四国電力(株)伊方発電所3号機の 安全性に関する総合的評価(一次評価)に ついての審査結果

平成24年4月18日

原子力安全・保安院

1.86 × S_s入力時の設備の裕度評価結果

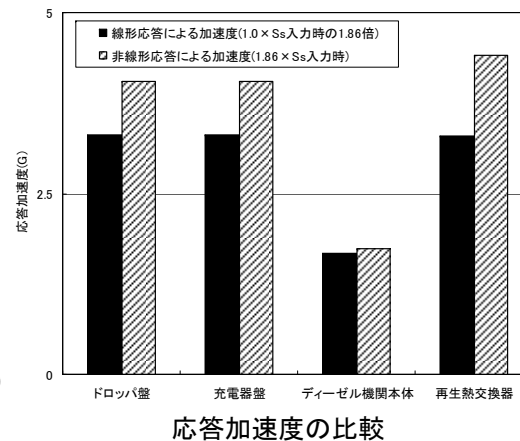
- 4設備は1.86の裕度を有していないことを確認した。

1.5 × S_s入力時の設備の裕度評価結果

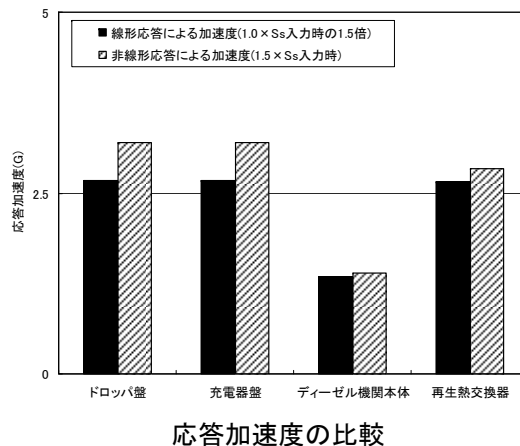
- 4設備のうちクリフエッジ評価に影響のあるドロップ盤と充電器盤の裕度(1.52倍、1.45倍)から1.5倍を設定して再評価したことを確認した。

- 再評価の結果、これらの設備は1.5以上の裕度があることを確認した。

応答スペクトル(原子炉補助建屋 EL+10.0m NS方向)

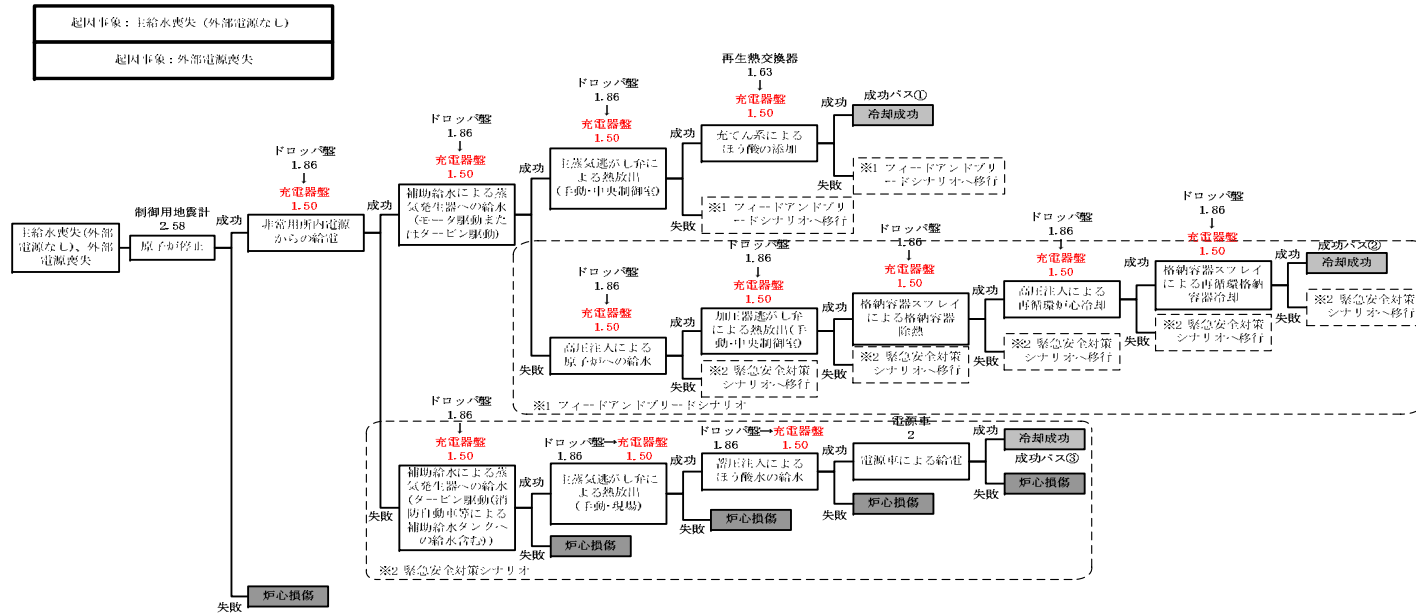
- 設備の耐震裕度を再評価するにあたり用いられた地震動(1.50 × S_s)の妥当性を検討するため、1.86 × S_s入力時および1.5 × S_s入力時の裕度評価結果や応答スペクトルの状況から、以下のことを確認した。

(i) 建屋の非線形性を考慮した建屋応答の方が大きくなる周期帯は、1.5倍、1.86倍に対しいずれも同様であること

(ii) 建屋の非線形性を考慮した建屋応答の方が大きくなる割合は、入力地震動が小さくなるにつれて小さくなる傾向にあること

さらに、1.5 × S_s入力時の結果において、4設備の再評価値は許容値内に収まることを確認した。よって、4設備を含めた対象設備の耐震裕度は1.5未満に減少することはないと考える。

主要な資機材の分散配置の状況

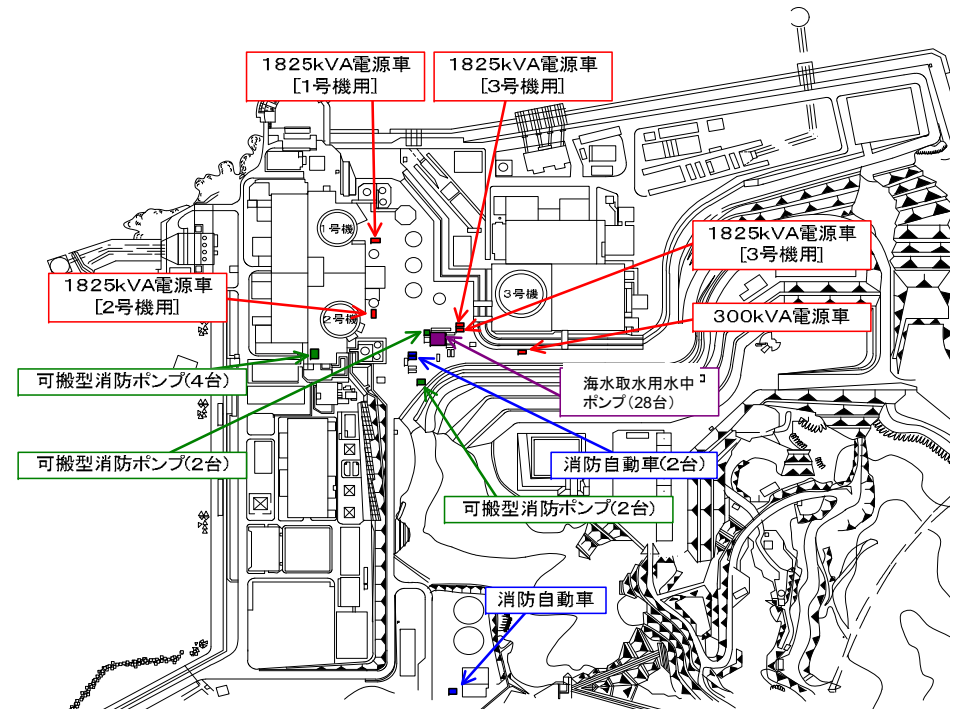
電源車を各号機に設置し冗長性を有していることは評価できるが、これらが同一箇所に待機していることについては、共通要因故障を避ける観点から、1号機及び2号機用の同装置の配置も含めサイト全体で分散配置するなど独立性を検討すべきである。また、恒設の非常用発電機を設置するなどの多様化を進めるべきである。

クリフエッジで想定した地震・津波が来襲した場合を想定し、最大限サイト全体で分散配置の検討が行われていることを確認

ブローアウトパネルの浸水防護策の実施

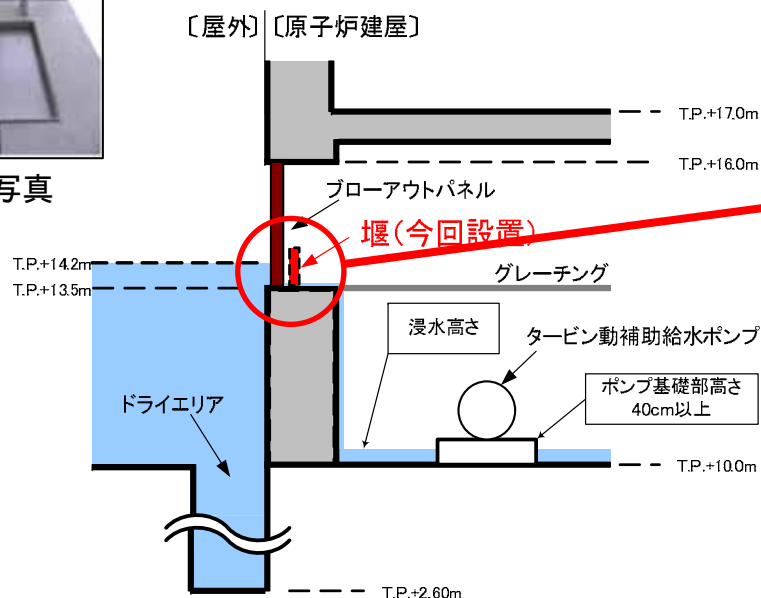
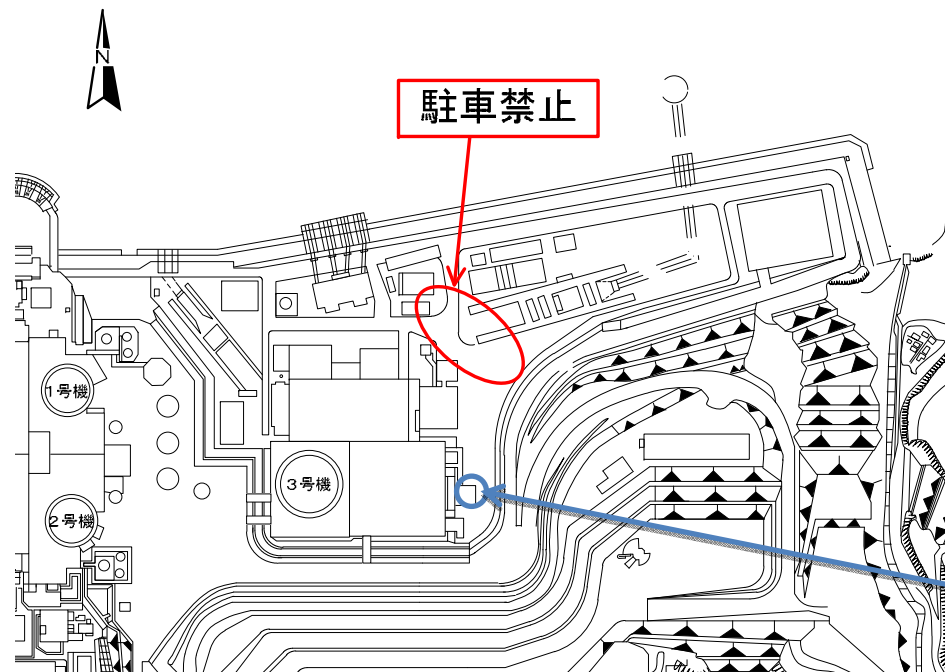
原子炉建屋のブローアウトパネルからの浸水対策及び漂流物等に対する防護策を講じること。

現地調査において、津波の影響を受けやすい原子炉建屋外壁のタービン動補助給水ポンプ室にブローアウトパネルが設置されていることを確認。当該パネルからの浸水によるポンプ室内への影響及び漂流物等の二次的な影響について検討するよう指摘。

四国電力は、漂流物等によりパネルが破損して浸水することへの対策として、パネルの建屋内側に鋼板の堰を設置したことを確認。(平成24年3月完了)

3号機DG燃料油貯油槽
(地下タンク)

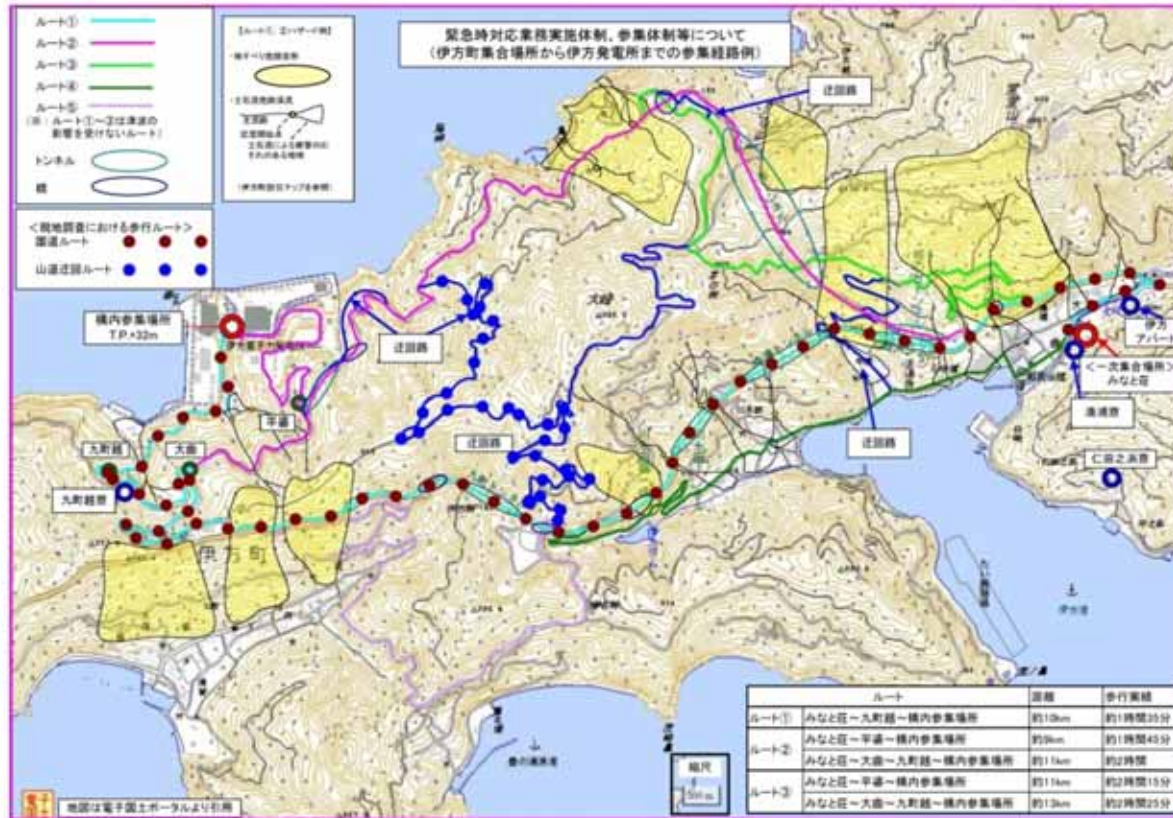
3号機北東側の駐車場からの車両の漂流等、津波による漂流物に対する対策を強化すること。

現地調査において、3号機DG燃料油貯油槽の近傍の換気孔が漂流物等により破損し、換気孔より海水が流入することにより、DG燃料油が使用できない可能性があるため、対策を検討するよう指摘。

3号機付近の北東側駐車場を駐車禁止としていることを確認(平成24年3月完了)

補助ボイラ燃料タンク
(T. P. +10m)

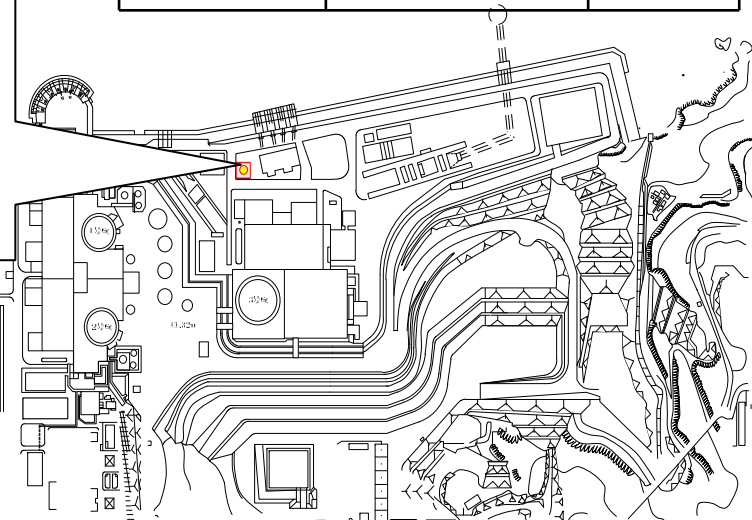
2次災害(火災)に対する消火活動要員の強化等
 補助ボイラ燃料タンクの重油漏えいによる2次災害(火災)に対して消火活動を実施する要員の増員等の検討を進めること。

- ・地震・津波による緊急時対応と火災重畳時における初期消火体制について、関係内規の変更とともに人員体制の充実が図られたことを確認(平成24年4月)
